**Всемирный форум для согласования правил
в области транспортных средств**

Правила № 28 (звуковые сигнальные приборы)

Предложение по дополнению 5 к Правилам № 28

Представлено экспертом от Российской Федерации*

Точки расположения микрофонов для измерения акустических параметров звуковых сигнальных приборов

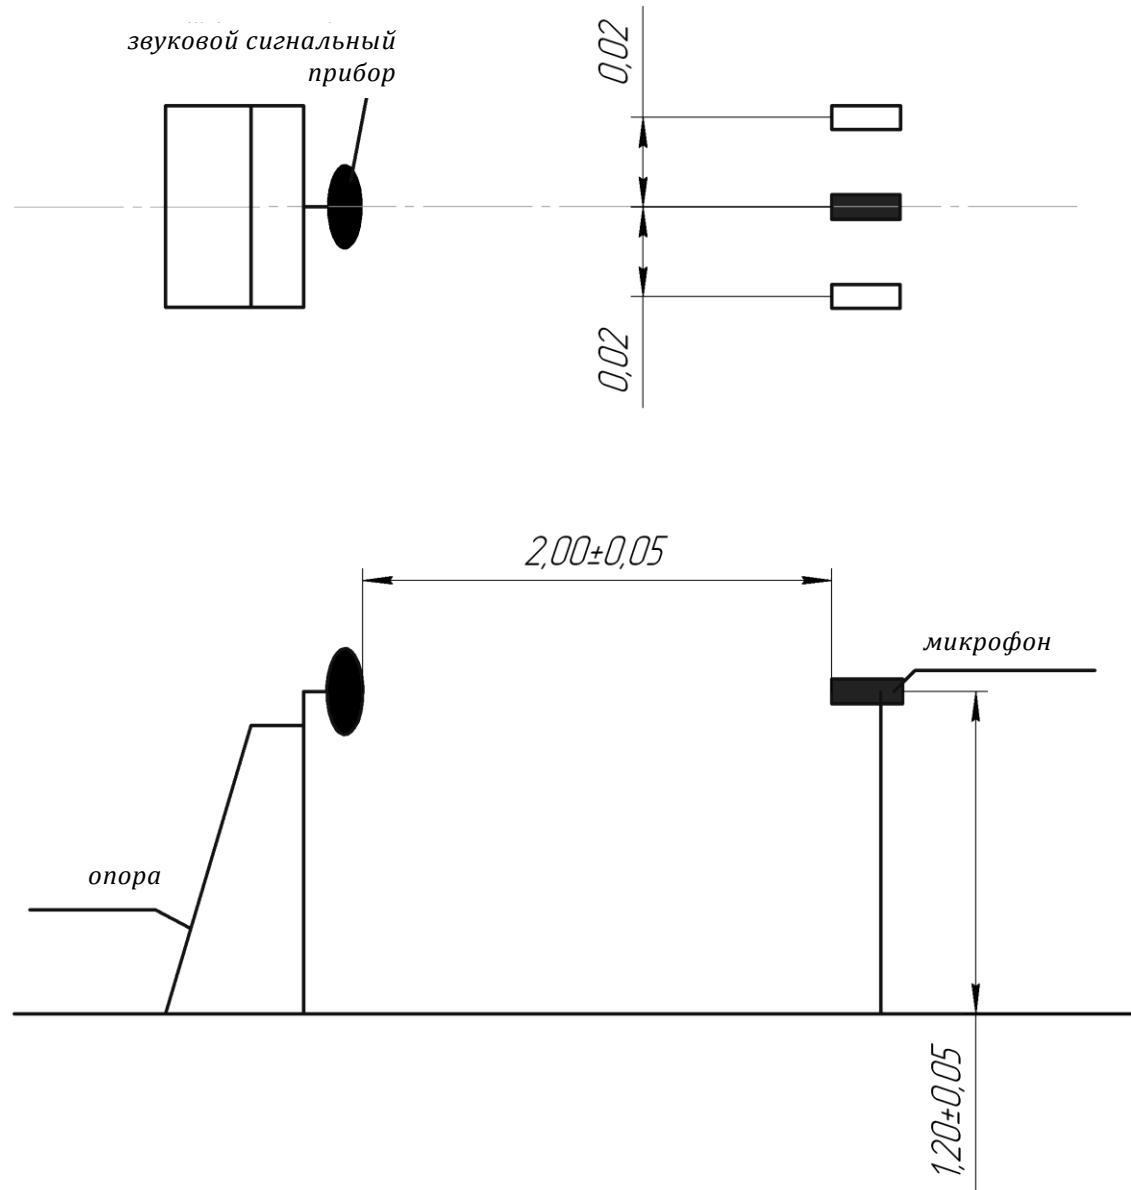
звука, издаваемого прибором. **Микрофон должен помещаться со стороны звукоизлучающей поверхности сигнального прибора в направлении, в котором можно измерить максимальный уровень звука. См. рис. в приложении 3.**

Точки расположения микрофонов для измерения параметров звуковых сигналов автотранспортных средств

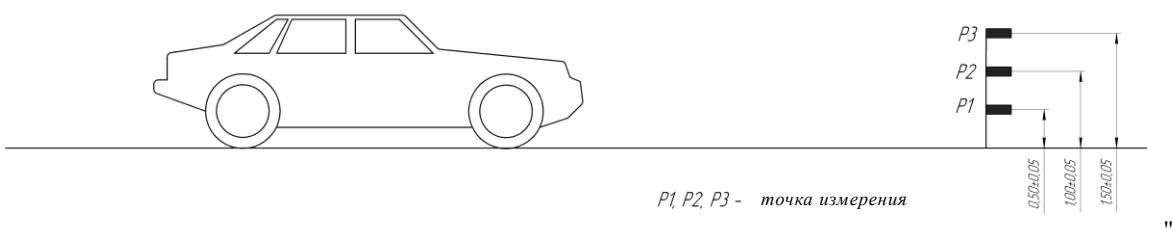
1. В тексте на английском языке изменены названия разделов 7, 10, 15 и 19 (в тексте на русском языке – разделов 7 и 19). Добавлен новый раздел 18. Добавлены новые приложения 4 и 5, содержащие графическую информацию.
